TECHNISCHE NOTA

| NR | OB1502 |

| MODEL | F115B tot 2015 modellen |
| ONDERWERP | Terugroepaktie vervangen van de gasklepsteun |

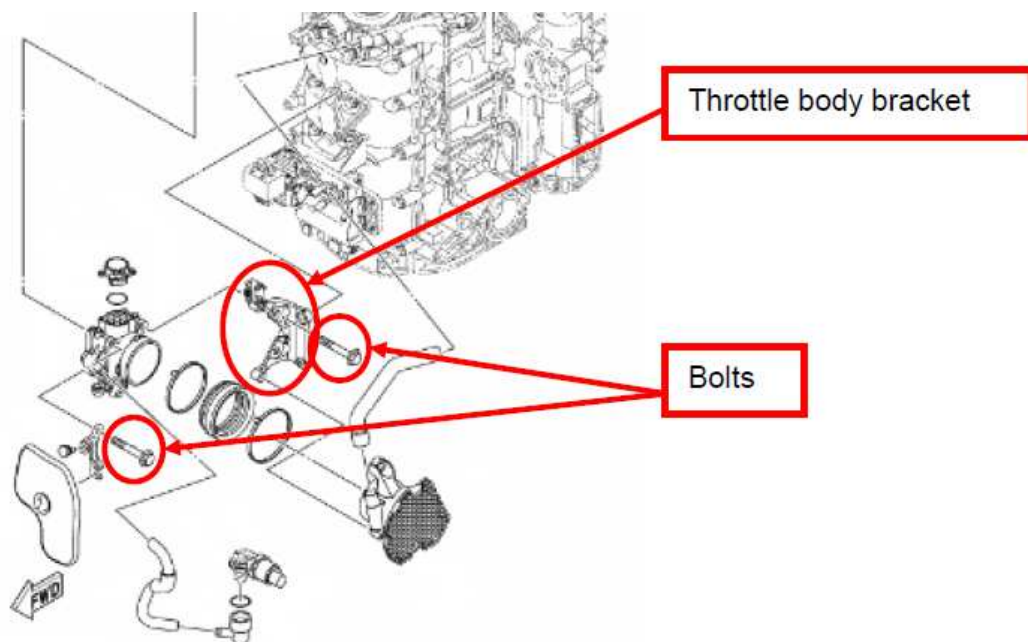
Het risico bestaat dat door de motorvibraties de gasklepsteun afbreekt. Na het breken van deze steun valt de motor stil doordat de elektrische stroomtoevoer naar de gasklepmotor onderbroken wordt (de massa-connecties vallen weg).

De motor kan nadien ook niet meer gestart worden.

Identificatie van de onderdelen:

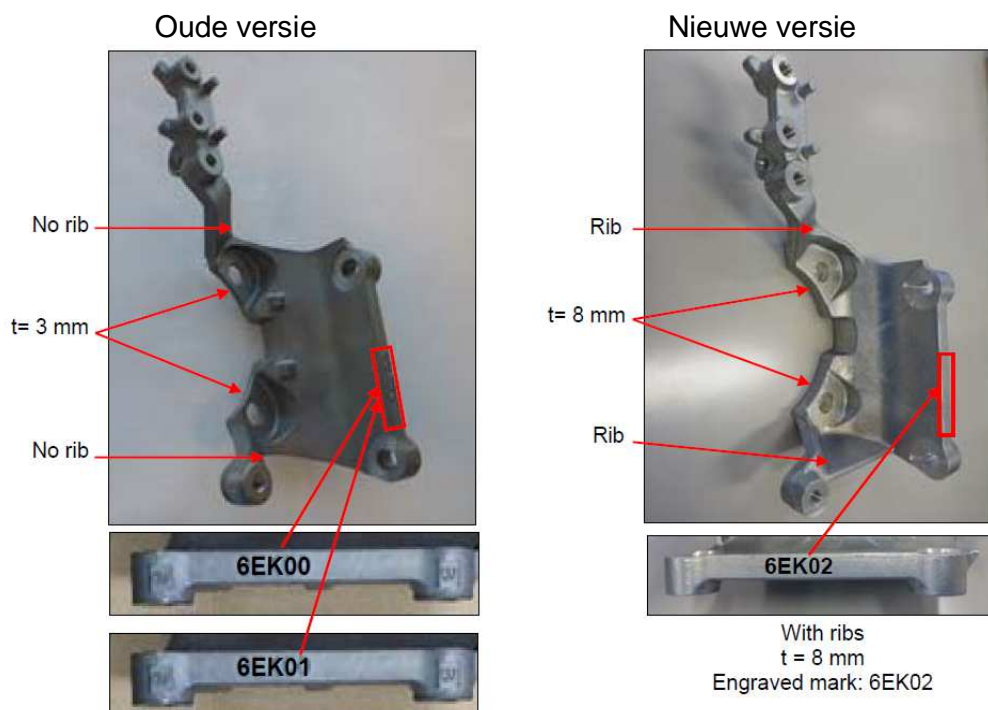
Yamaha heeft daarom een nieuwe verstevigde steun en bijhorende langere bouten ontwikkeld.

Teneinde de duurzaamheid van de motor te verbeteren dient u dringend de gasklepsteun en zijn bouten te vervangen door de nieuwe verbeterde versie.

Bestel uitsluitend de kit : **90891-40850**

**Sommige motoren bevatten reeds de vernieuwde onderdelen, dus gelieve ze te identificeren alvorens de werkzaamheden aan te vatten.
(Zie hierboven voor de juiste identificatie)**
